REPÚBLICA DE COLOMBIA
SUPERINTENDENCIA DE INDUSTRIA Y COMERCIO

Oficio N° 1961 de 1 de abril de 2019

Ref. Expediente N° NC2018/0000149

TÍTULO DE LA SOLICITUD: ***“MURO ESTRUCTURAL CON UNA ESTRUCTURA EXOGENA A SU EJE LONGITUDINAL PARA POSIBILITAR SU RELLENO INTERIOR EN OBRA”***.

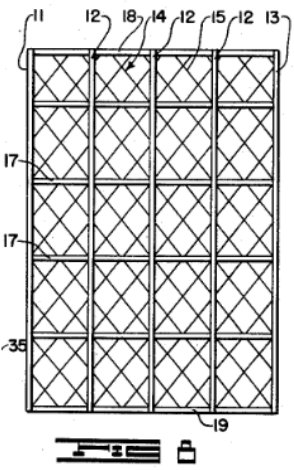
La reivindicación 1 consiste en: *“Muro resistente cuya estructuración posibilita y resuelve el problema de vaciado o vertido de su relleno interior en obra, aportando mediante la utilización de materiales económicos y disponibles en todo lugar, como el barro con paja sin o con otros aditivos, cualidades de gran relevancia en la vivienda, tales como inercia térmica, aislación térmica, aislación acústica y resistencia al fuego, CARACTERIZADO (...)”* (Radicado N° NC2018/0000149 del 09 de enero de 2018).

Tabla 1. Comparación de las características técnicas esenciales, con las del estado de la técnica:

Características esenciales	D1
Porque sus elementos estructurales rigidizantes internos (pilares, diagonales, cadenetas o transversales cortafuegos, soleras) son reticulados y/o posee una estructuración externa o exógena a su eje longitudinal.	La figura 8 muestra una estructura compuesta de pilares (11, 12, 13) travesaños (17) y diagonales (15) que describen una estructura externa exógena (Fig. 8).  El diagrama muestra una estructura rectangular formada por pilares verticales (11, 12, 13) y travesaños horizontales (17). Diagonales (15) conectan los pilares. Se indican también elementos como 18, 14, 12, 15, 12, 13, 17, 17, 35, 19.
Sobre el nivel del sobre cimientto (4) y también próximo al extremo o parte superior de los pilares (3), posee soleras (5) o piezas dispuestas en forma horizontal.	Los paneles (4) se levantan y se colocan sobre el cimientto (44) y se anclan mediante los pernos (43) (Col. 4, líneas 14 a 16).

Una o más parejas de soleras intermedias (6) horizontales.	los puntos de cruce de las intersecciones se producen a lo largo de los bordes de puente horizontales (17), que se extienden horizontalmente entre las columnas finales (11) y (13) y que se encuentran adyacentes a las columnas centrales (12) (Col. 2, líneas 77 a 80).
Para disminuir la luz entre la fijación de los listones diagonales (8) que se clavan a estas soleras intermedias (6) y soleras (5).	Una celosía metálica generalmente designada (14) y que comprende una pluralidad de tiras diagonales (15), dispuestas en una relación paralela entrecruzada, se extiende entre las columnas de borde (11) y (13) y a través de las columnas intermedias (12) (Col. 2, líneas 69 a 73).
También posee suplementos (3a) que se fijan vertical y externamente a los pilares a los 15 pilares (3), de igual sección o escuadría que las soleras (5).	Los puntos de cruce de las intersecciones se producen a lo largo de los bordes de puente horizontales (17), que se extienden horizontalmente entre las columnas finales (11) y (13) y que se encuentran adyacentes a las columnas centrales (12) (Col. 2, líneas 77 a 80).

Por ambos costados del muro y clavados diagonalmente a las soleras (5) superior e inferior soleras intermedias media (6), y al suplemento (3a) sobre los pilares (3), posee listones (8).	Las tiras diagonales (15), que forman la celosía (14), están dispuestas de modo que sus intersecciones se produzcan a lo largo de las pestañas frontales (16) de las columnas (11), (12) y (13), respectivamente. Además, los puntos de cruce de las intersecciones se producen a lo largo de los bordes de puente horizontales (17), que se extienden horizontalmente entre las columnas finales (11) y (13) y

que se encuentran adyacentes a las columnas centrales (12) (Col. 2, líneas 74 a 82).
El relleno (11) del muro.	Después de que los paneles (4) se levantan en la base (44) y se conectan por medio de las banderas (45) y los pernos (47) que se superponen verticalmente, el espacio (81) entre los miembros de apoyo (11a) y (13a) se puede rellenar con concreto si se desea (Col. 5, líneas 64 a 68).

De acuerdo con la tabla anterior, las características esenciales del muro de la reivindicación habían sido divulgadas previamente en el documento D1, por lo tanto, la materia reivindicada no es nueva.

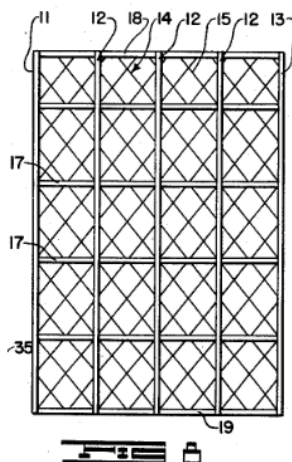
Asimismo, el documento D1 divulga las características de las reivindicaciones dependientes así:

- Reivindicación 2, 5: Una celosía metálica generalmente designada (14) y que comprende una pluralidad de tiras diagonales (15), dispuestas en una relación paralela entrecruzada, se extiende entre las columnas de borde (11) y (13) y a través de las columnas intermedias (12) (Col. 2, líneas 69 a 73).
Los puntos de cruce de las intersecciones se producen a lo largo de los bordes de puente horizontales (17), que se extienden horizontalmente entre las columnas finales (11) y (13) y que se encuentran adyacentes a las columnas centrales (12) (Col. 2, líneas 77 a 80).

- Reivindicación 3: Después de que los paneles (4) se levantan en la base (44) y se conectan por medio de las banderas (45) y los pernos (47) que se superponen verticalmente, el espacio (81) entre los miembros de apoyo (11a) y (13a) se puede rellenar con concreto si se desea (Col. 5, líneas 64 a 68).

- Reivindicación 6: El elemento horizontal inferior (17) se encuentra en una posición elevada (Fig. 8).

Las reivindicaciones dependientes 2, 3, 5 y 6 tampoco cumplen con el requisito de novedad.
